原子力利用における国際的な基準について

平成29年1月18日の原子力規制委員会による別紙3「九州電力株式会社玄海原子力発電所の発電用原子炉設置変更許可申請書（3号及び4号発電用原子炉施設の変更）に関する審査書」（以下、「審査書」）の193ページから194ページにおいて「水蒸気爆発が実機において発生する可能性」について以下のように述べている。

図 2.1.9 原子炉下部キャビティ室内面の状況

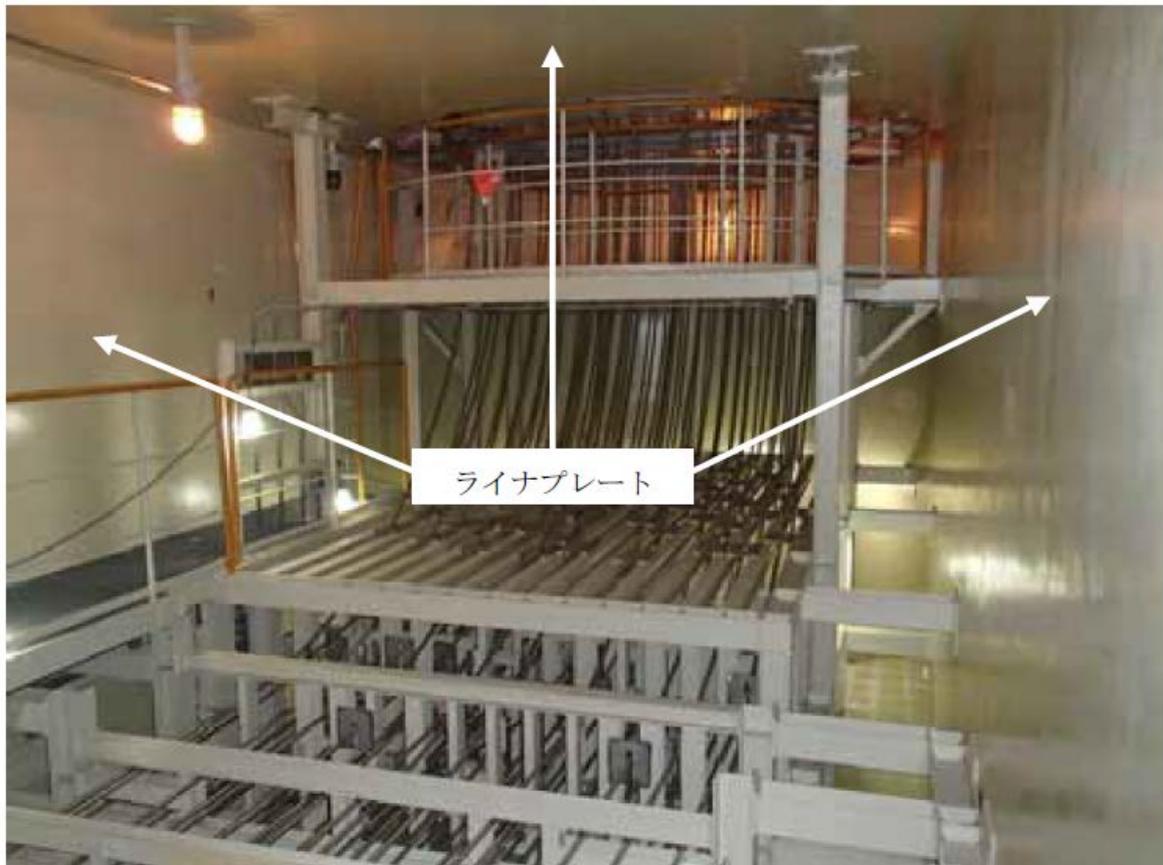
実際、玄海原発の原子炉には多くの貫通部があり、多くのケーブルが垂れ下がっていてもいる（注１４）。そのため、複数箇所からメルトスルーしたり、原子炉に固化した核燃料などが垂れ下がるかもしれない。それが、溶け落ちた核燃料などが水に入って生じる、圧力スパイクなどの影響で落下する恐れがある。

キャビティ室天井奥の空間から（原子炉下部の貫通部より）出ているケーブルは「炉内核計装コンポジット」、ケーブル周囲の構造物は「コンポジットサポート」、キャビティ床から原子炉まで高さ 5m とある。

福島原発のロボットによる内部調査で原子炉底から溶け落ちた核燃料などが、原子炉下側にある構造物を部分的に溶かしていたり、それらの上に堆積していたりする映像が公表された。玄海原発の場合も原子炉下側に多様な構造物が存在するため、溶け落ちた核燃料などは多様な分布になるのではないかと？
